PRODUCT **INFORMATION**

POMPE AD ACQUA VARIABILI PER MOTORI 3.0 TFSI

www.ms-motorservice.com
© MS Motorservice International GmbH – PI 2248-05 – IT – 05/26

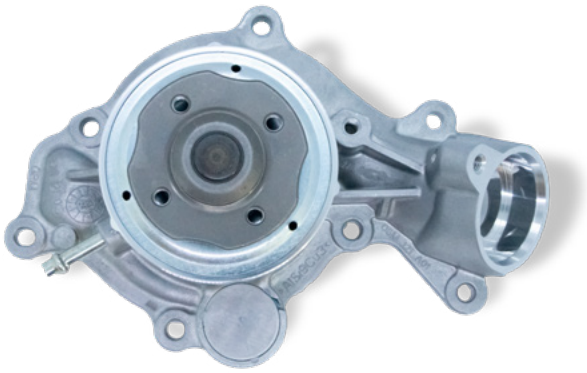
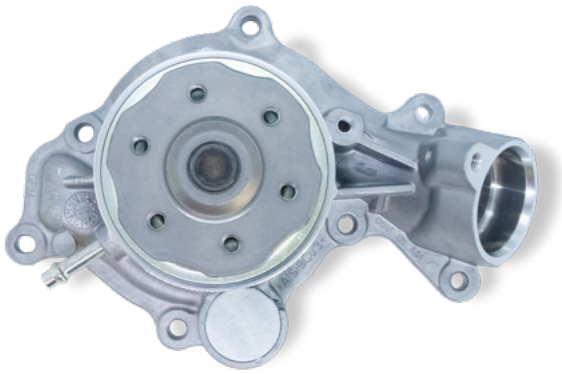
Dal gennaio 2025 la pompa dell'acqua n. OE 06M 121 013 D non è più disponibile da parte dell'OE. È stata sostituita dal n. OE 06M 121 013 G. Poiché la nuova pompa dell'acqua 06M 121 013 G presenta un mozzo diverso (sei fori invece di quattro), in caso di sostituzione è necessario sostituire non solo la pompa dell'acqua variabile, ma anche la puleggia e le viti.

Nella variante ottimizzata, la puleggia deve essere fissata con le sei viti. La coppia di serraggio delle sei viti è 5 Nm più 60°.

Motorservice ha ancora in assortimento la variante a quattro fori 06M 121 013 D con il n. art. 7.10942.21.0. Questa può essere sostituita solo insieme alla puleggia originale e alle relative viti. Pertanto, prima del montaggio, è necessario controllare la puleggia e le viti e sostituirli se necessario. Se non è possibile sostituirli, utilizzare il kit completo con la variante ottimizzata.
